INFORMACJA

dot. postępowania na: „sukcesywne dostawy specjalistycznego sprzętu jednorazowego do zabiegów urologicznych”
nr sprawy: 56/16

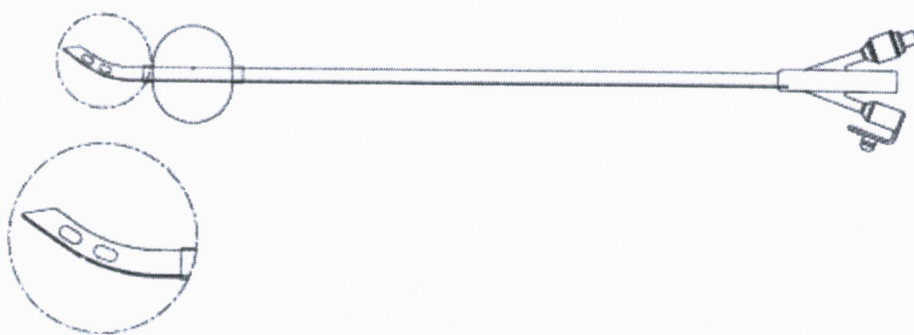
Pozycja 1,2 Czy Zamawiający dopuści cewniki DUFOR z balonem o pojemności 80-100ml oraz końcówka jak na załączonej rycinie?

Odpowiedź: Zamawiający dopuszcza powyższe rozwiązanie.
